**КОНСТРУКТОРСКО-ТЕХНОЛОГИЧЕСКОЕ  
ПРЕДПИСАНИЕ № 66 / 12 от 12.05.2012г.**

**На доработку модуля вычислителя АВЛГ 555.12.00-04  
на п/п АВЛГ 555.12.01-04v3.**

Схема разделки перемычки

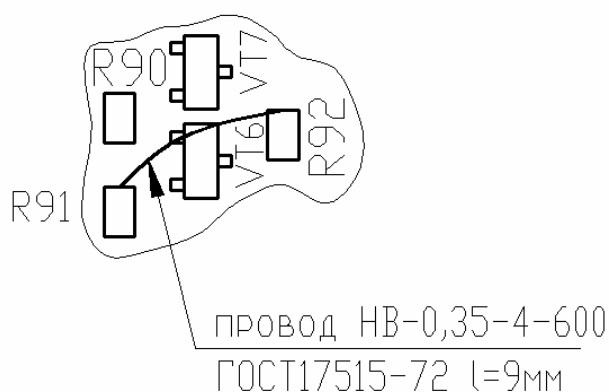
В модуле вычислителя АВЛГ 555.12.00-04 на п/п АВЛГ 555.12.01-04v3 необходимо установить перемычку (провод НВ-0,35-4-600 ГОСТ17515-72 l=9мм) между резистором R91 (поз.68) и R92(поз.68) (дублирование земли) См. эскиз..

Причина – низкое качество печатных плат.

КТП действует до введения изменений в КД.
